BT2/BT7/BT8/BT71/BT81用 送り安全クラッチの確認

対象機種： BT2-225/BT2-226/BT7-321/BT7-322  
BT8-331/BT8-332/BT71-521/BT71-522  
BT81-531/BT81-532

BT2-225/BT2-226/BT71-521/BT71-522/BT81-531

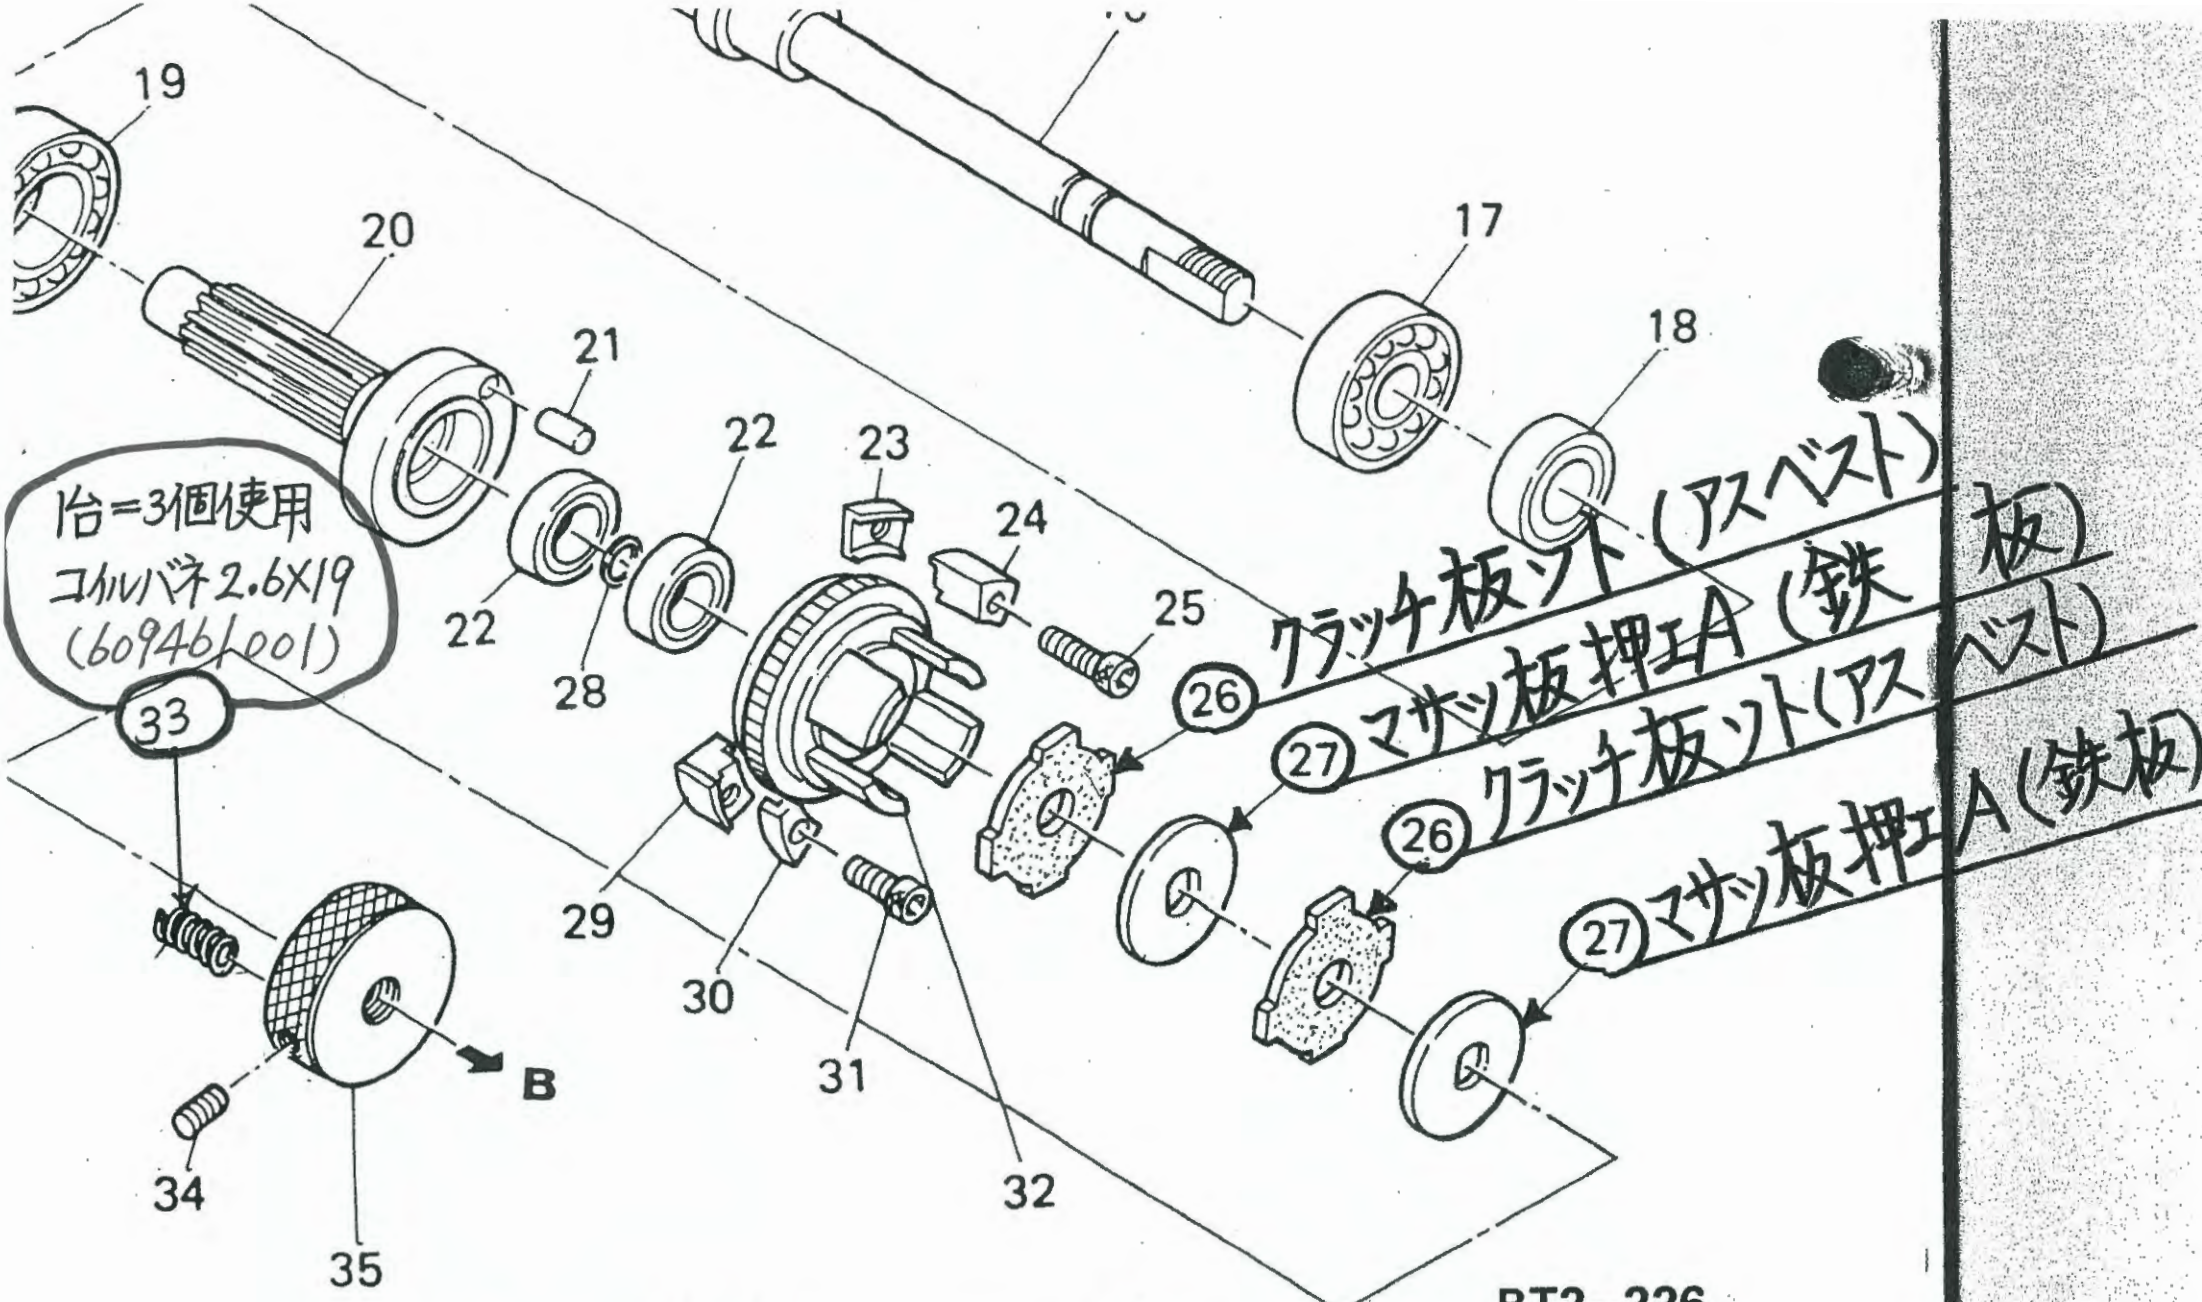
アスベスト → 材質は、ノンアスベストを  
使用しております。

BT2-226  
BT2-225

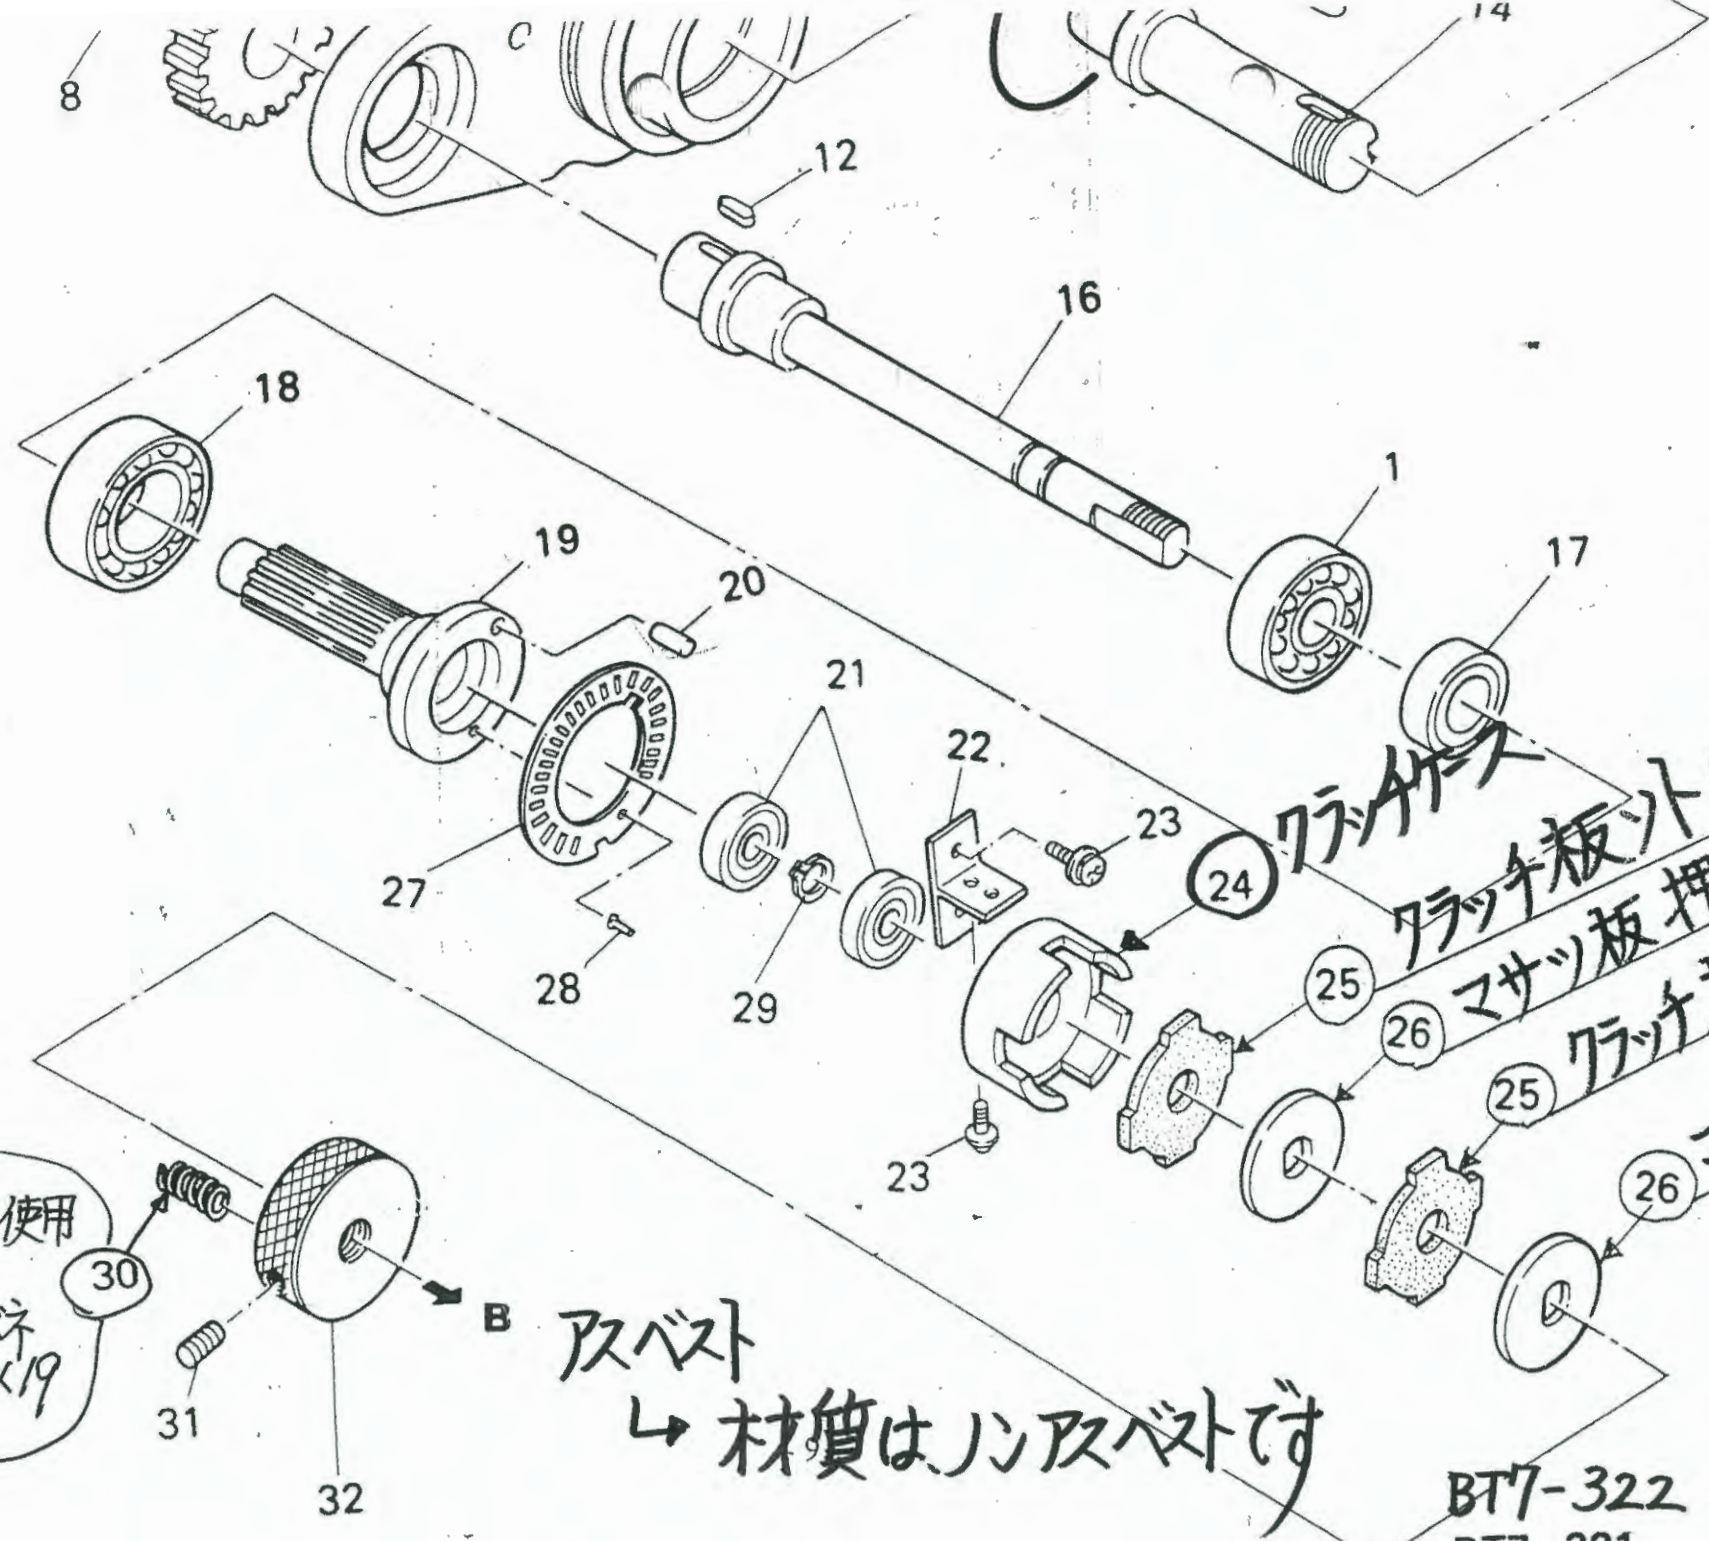
アスベスト  
↳ 材質はノンアスベストです

BT7-322 · BT7-321

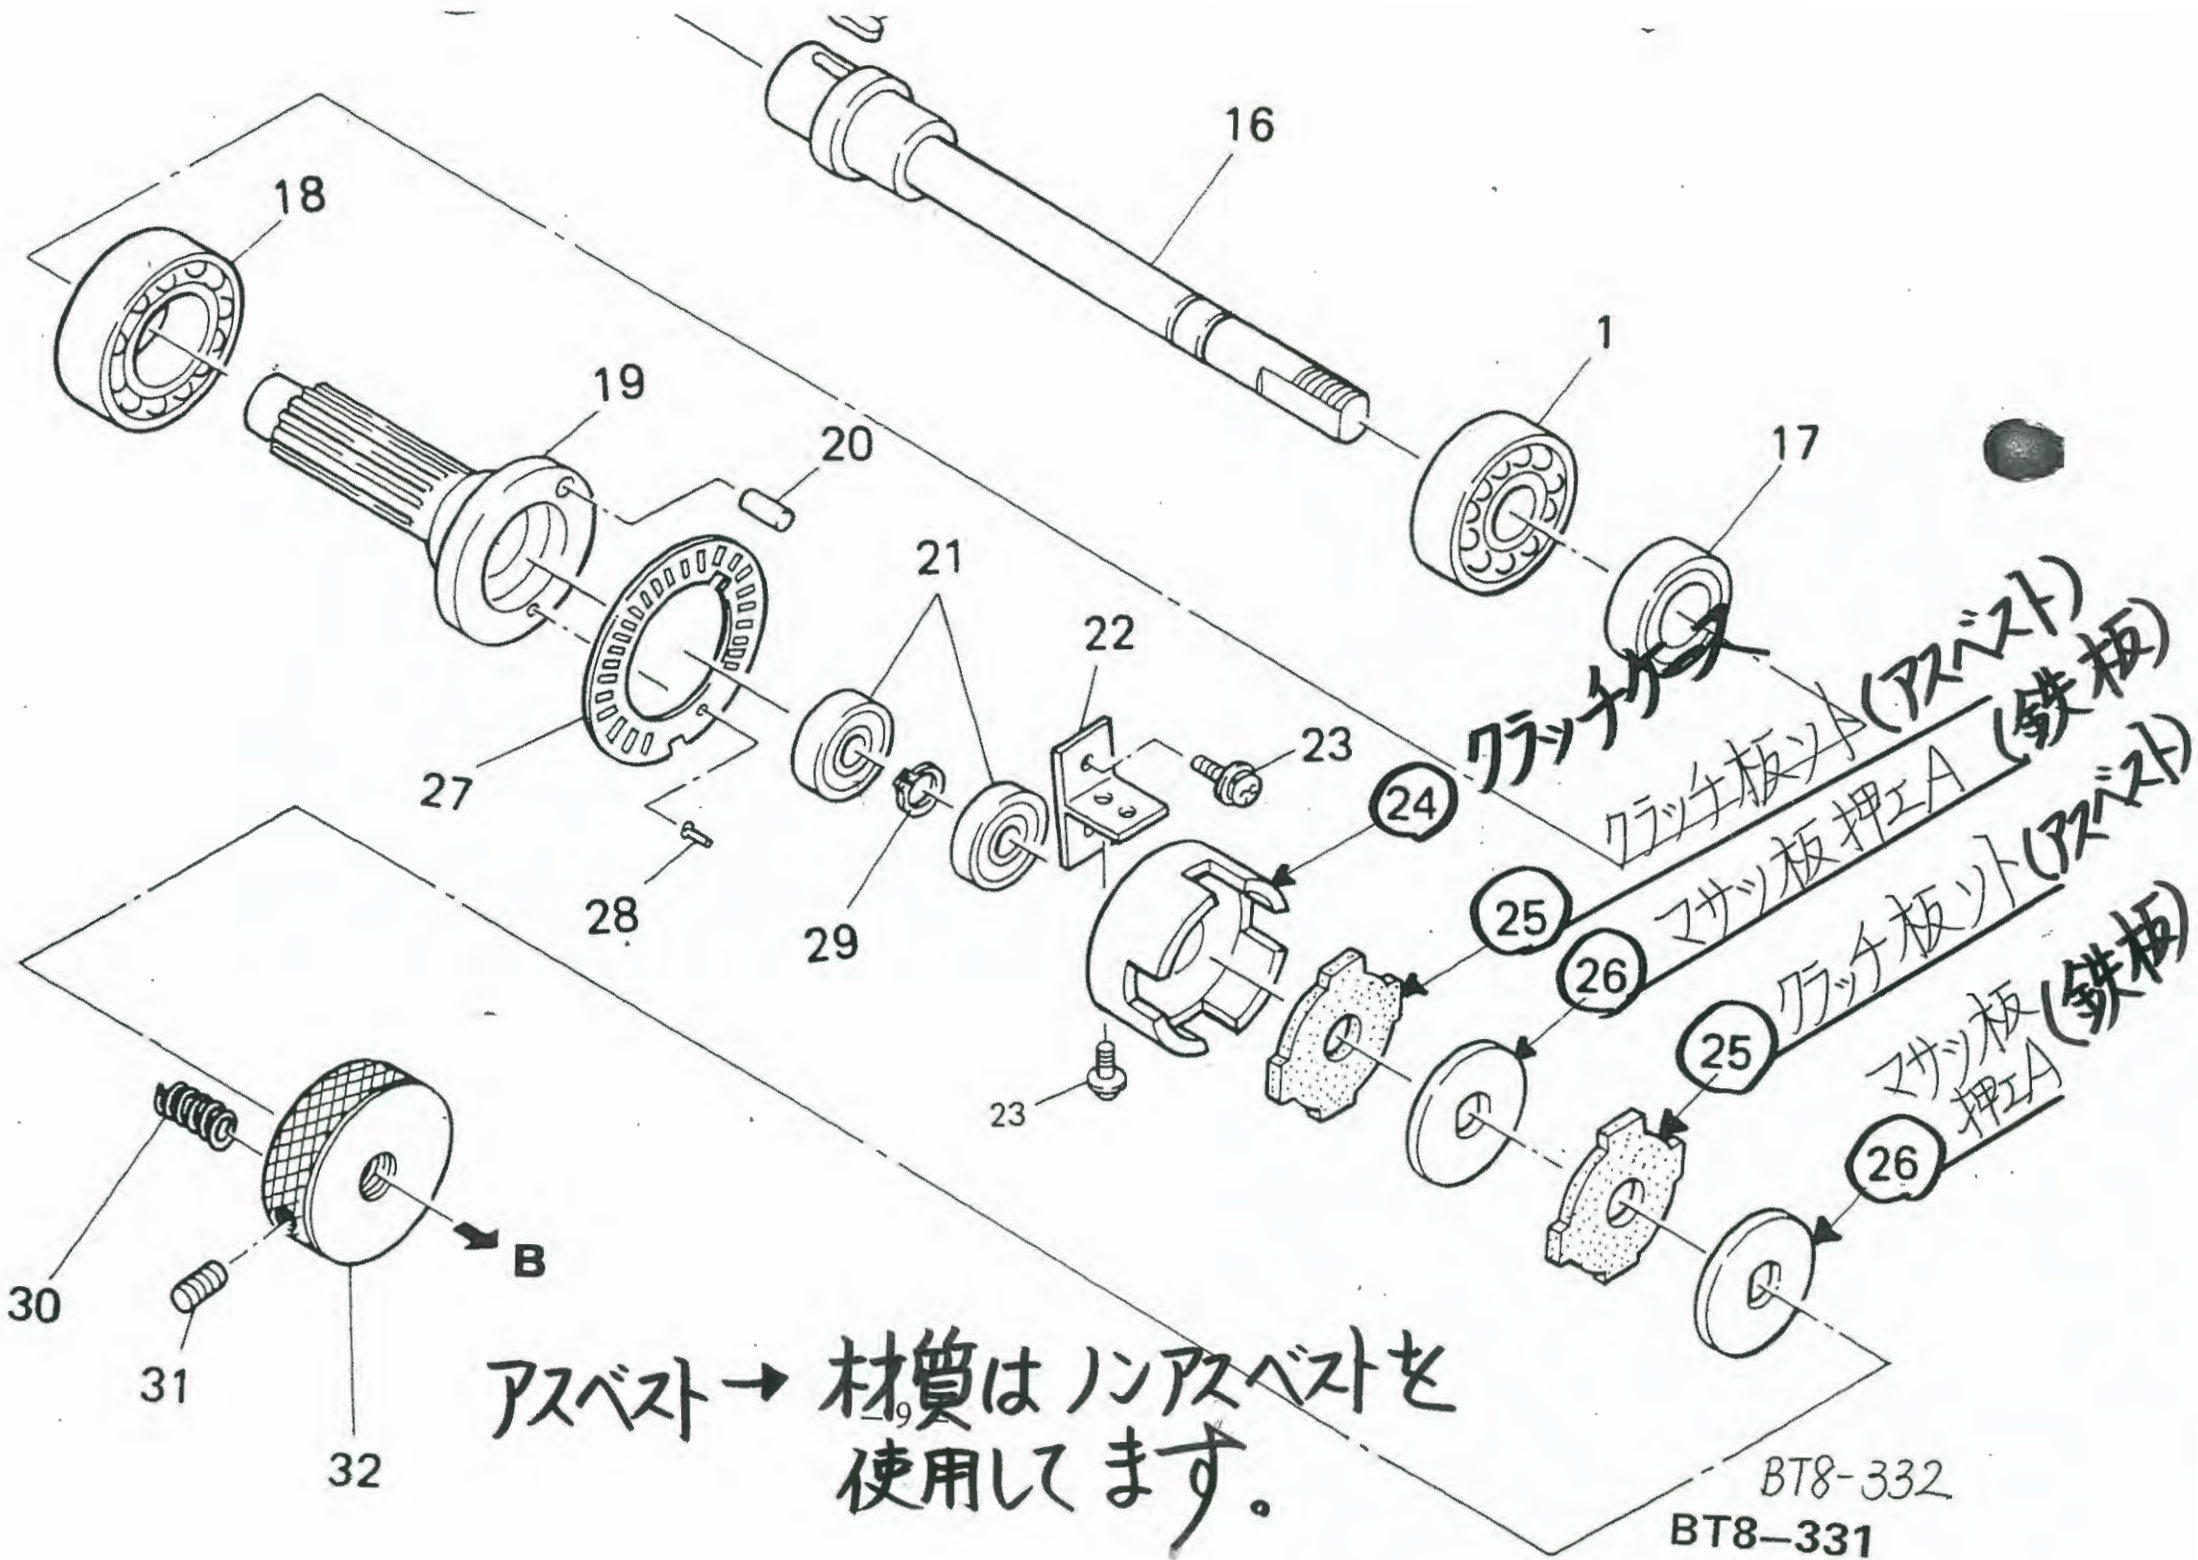
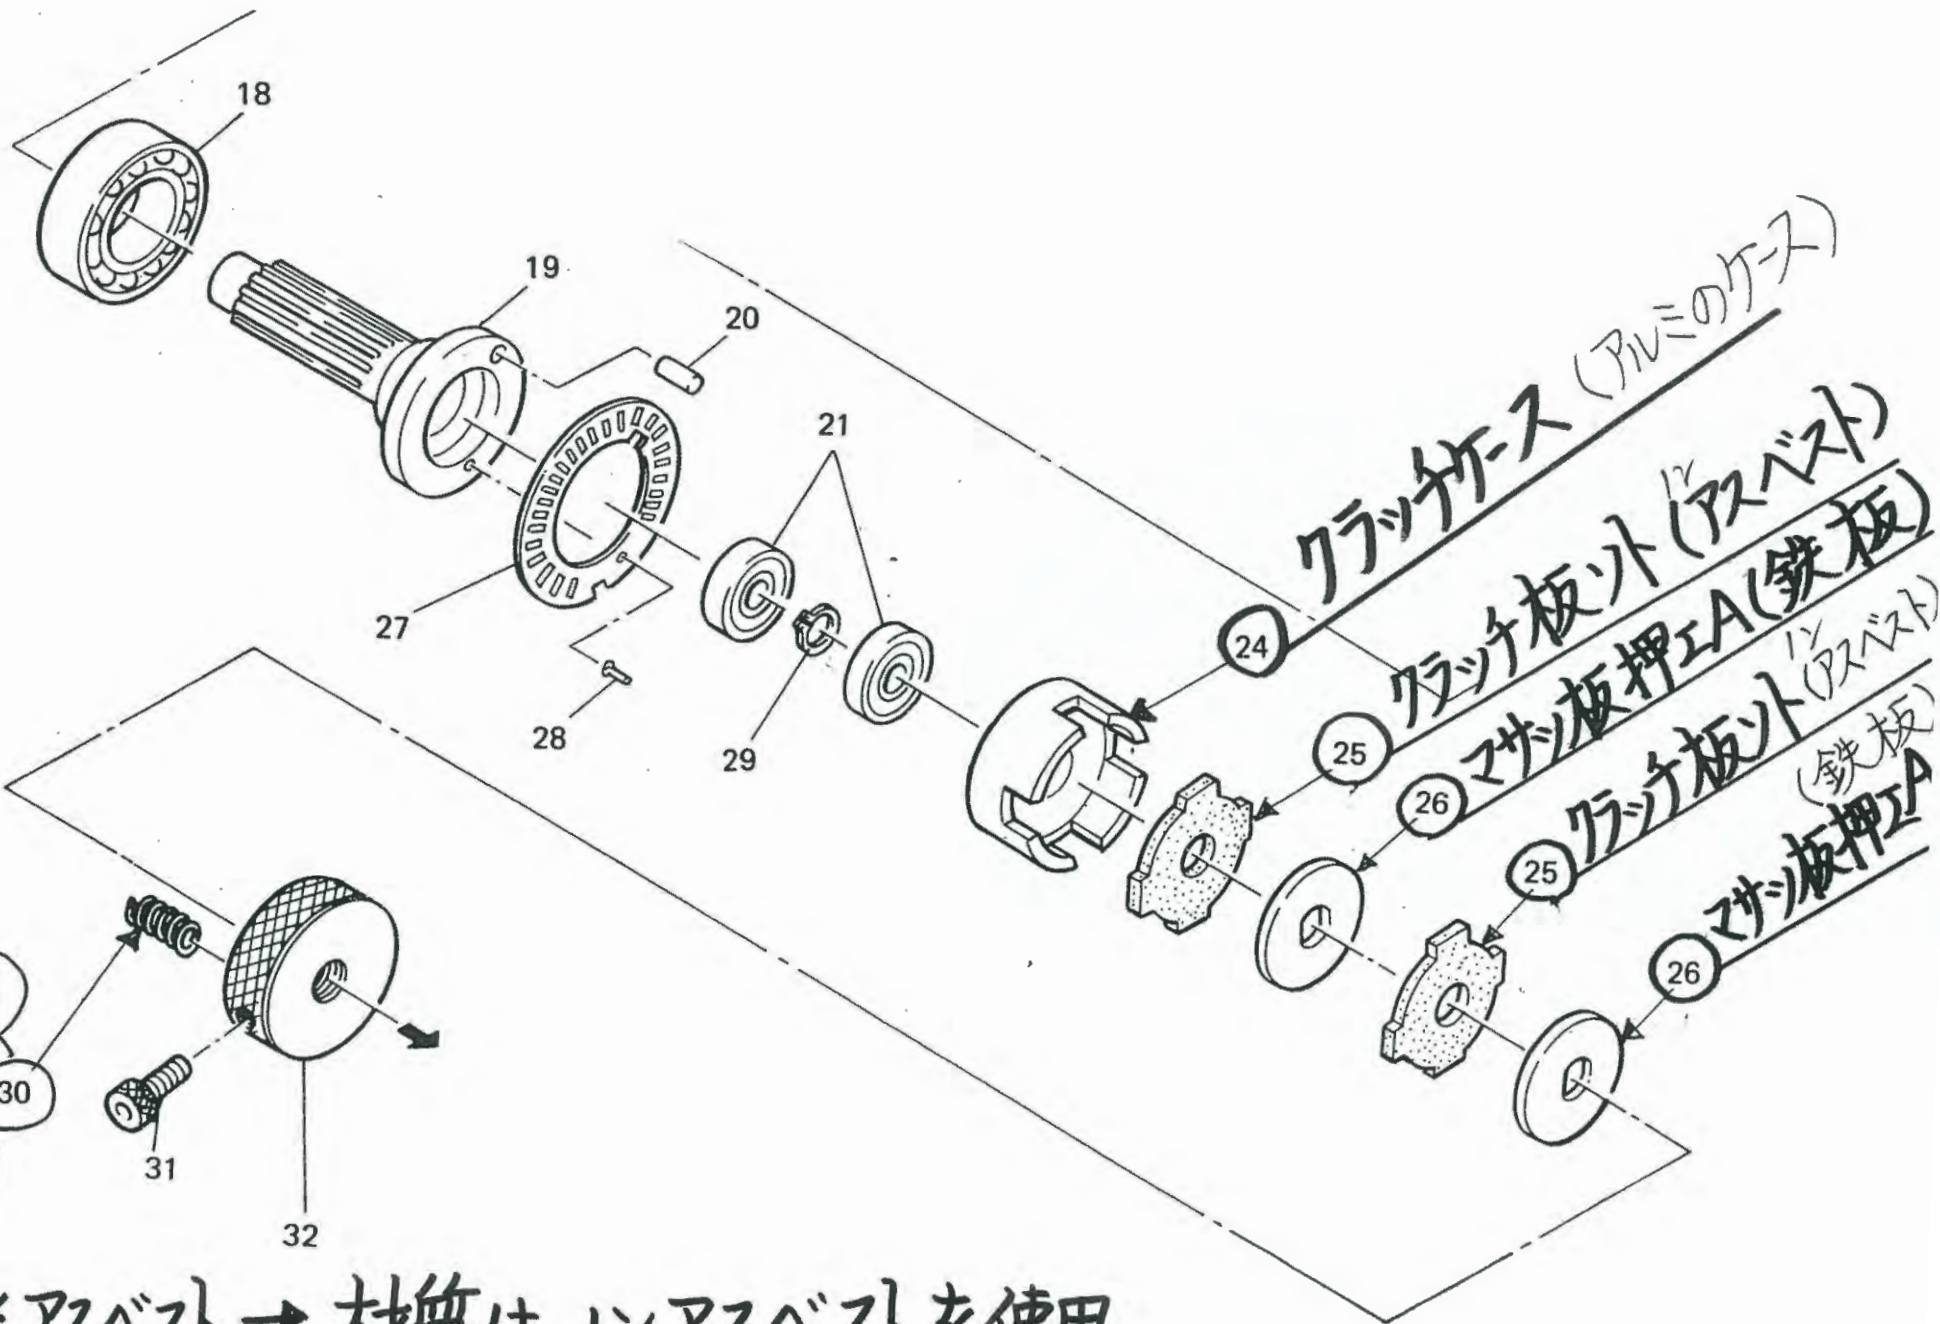
※アスベスト → 材質は、ノンアスベストを使用  
しております。
